## 地域の会 質問・意見書

### 1. 4号機大物搬入建屋の杭のヒビ割れについて

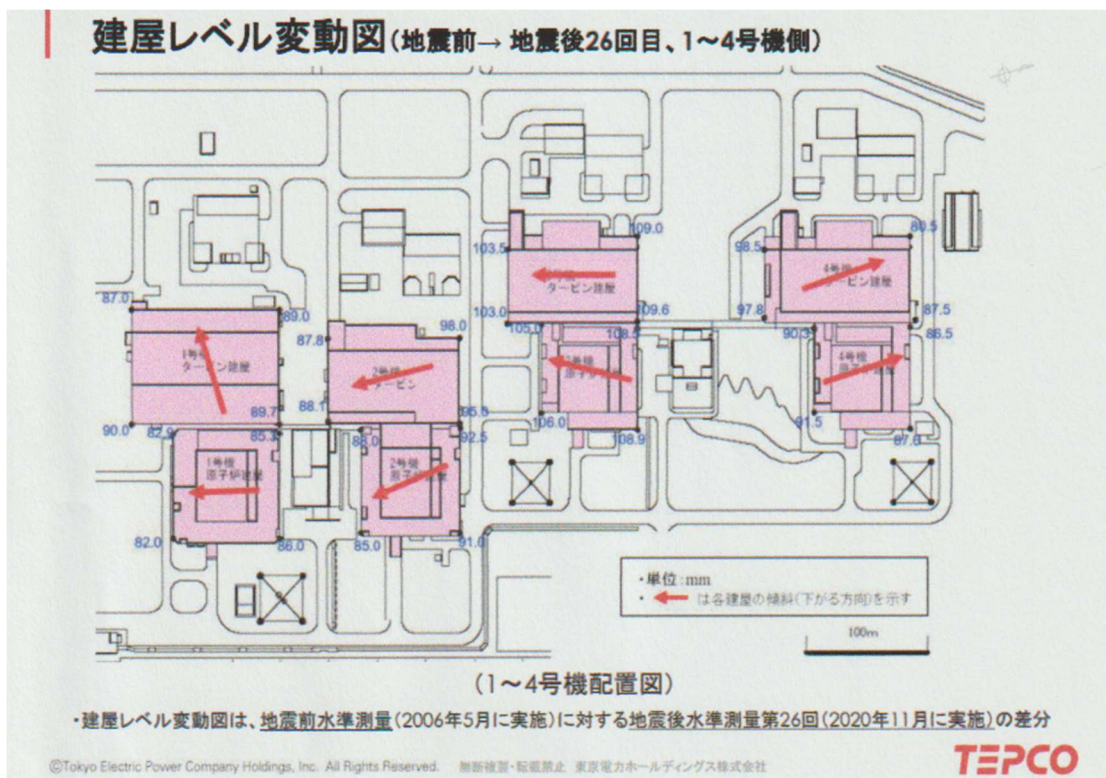
ここでの質問は、地盤の変形が関係していないか質問する。

6号機の杭の「ヒビ」は、杭が「ゆがんだ」際、地盤にあった「固い層」に衝突してできたと説明されている。衝突していない杭は「ゆがんだ」が、「ヒビ」は出来ていない。

4号機の近くに「断層=F5」がある。また中越沖地震の際、荒浜側号機の中で4号機のみ東側に傾いた。杭は岩盤西山層に立脚しているが、その上は岩盤とは言えない「安田層」に支えられている。

4号機の杭のヒビができた原因は、急激な傾きによってできたのではないかと想像した。

「ヒビ」ができた原因は何か。
